RENEASAS TECHNICAL NEWS

No.M16C-112-0309

M30245MC/8-XXXGP

SIO に関する注意事項

UARTi転送速度レジスタ (UiBRG)の設定値を'00h'にした場合の動作

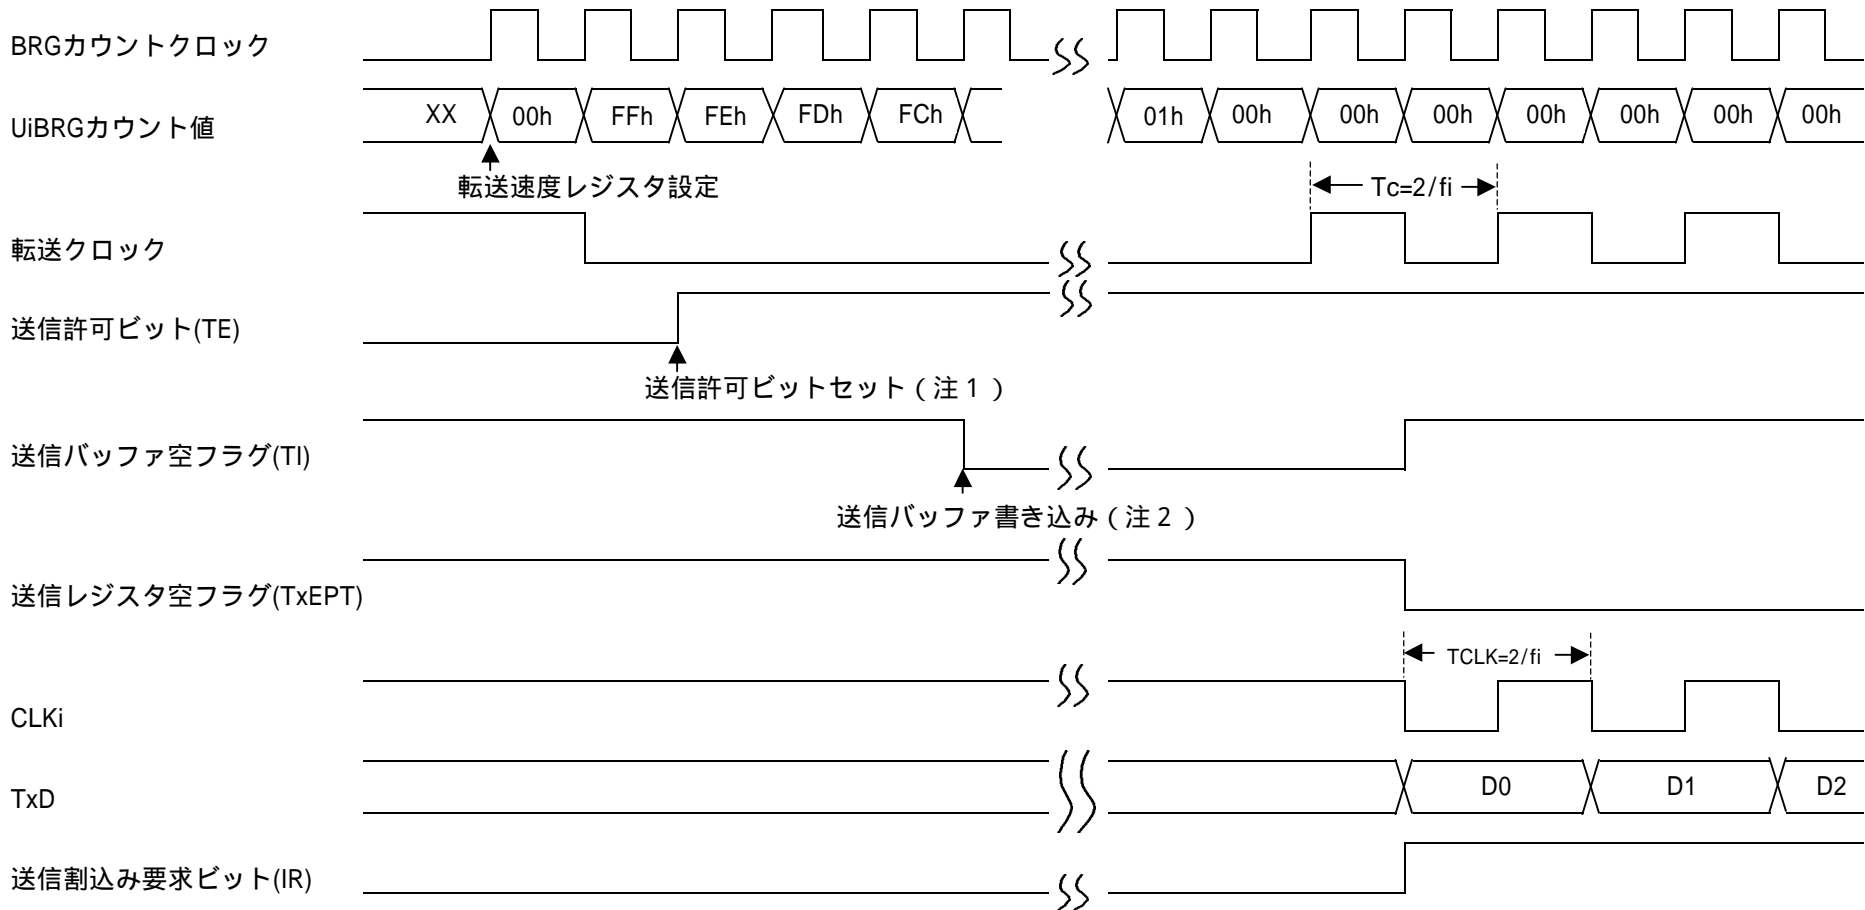
UARTi 転送速度レジスタ (UiBRG) に'00h' (UiBRG の分周比 = 1) を設定した場合、一回目のデータ送受信が可能となるサイクルが、UiBRG の 256 サイクル分 (最大) 以降に遅延することがあります。

この現象は、クロック同期形シリアル I/O、クロック非同期形シリアル I/O とともに送信・受信で発生します。ただし、外部クロック選択時のクロック同期形シリアル I/O では BRG を使用しないため、この現象は発生しません。また、転送開始可能サイクルの遅延に伴って送信レジスタ空フラグが'0'になるサイクルも遅延しますので、送信レジスタ空フラグの判定をする場合はご注意ください。

UARTi の BRG は、UARTi 転送速度レジスタ (UiBRG) の設定値 n を $1/(n+1)$ の分周比となるようダウンカウントします。このアンダフロー信号の 2 分周信号が UARTi 転送クロックです。UiBRG に'00h'を設定した場合、一回目のアンダフローが 256 サイクル分遅延することがあります。そのため、一回目のアンダフローが発生するまで、データ転送の送信または受信が開始されません。

ただし、二回目以降のアンダフローは期待するサイクル (UiBRG の分周比 = 1) で発生します。次頁に、内部クロック選択・送信時のタイミング図を示します。

- (1) 一回目の送受信可能サイクルの遅延が問題になる場合は、UiBRG を設定後、256 サイクル以上経過してから送信許可ビット（または受信許可ビット）を”1”にセットしてください。二回目以降の BRG のアンダフローは期待するサイクル（UiBRG の分周比 = 1）で発生するため、BRG アンダフローが遅延した場合でも、送受信が可能になるサイクルは遅延しません。

- (2) 上記(1)の対策が取れない場合、あるいは BRG の設定値の変更が可能な場合は、UARTi 転送速度レジスタ（UiBRG）の設定値を’00h’以外にしてください。’00h’以外の設定値では、この現象は発生しません。

UiBRG に 00h を設定した場合、設定直後の一回目のデータ送受信が可能となるサイクルが遅延しないようにハードウェア改定を実施します。対策後のチップは 2003 年 11 月中旬から ROM 発注可能となります。また、3.ソフトウェア対策の(1)あるいは(2)を実施した場合、対策後のチップは対策前のチップと同一の動作をします。
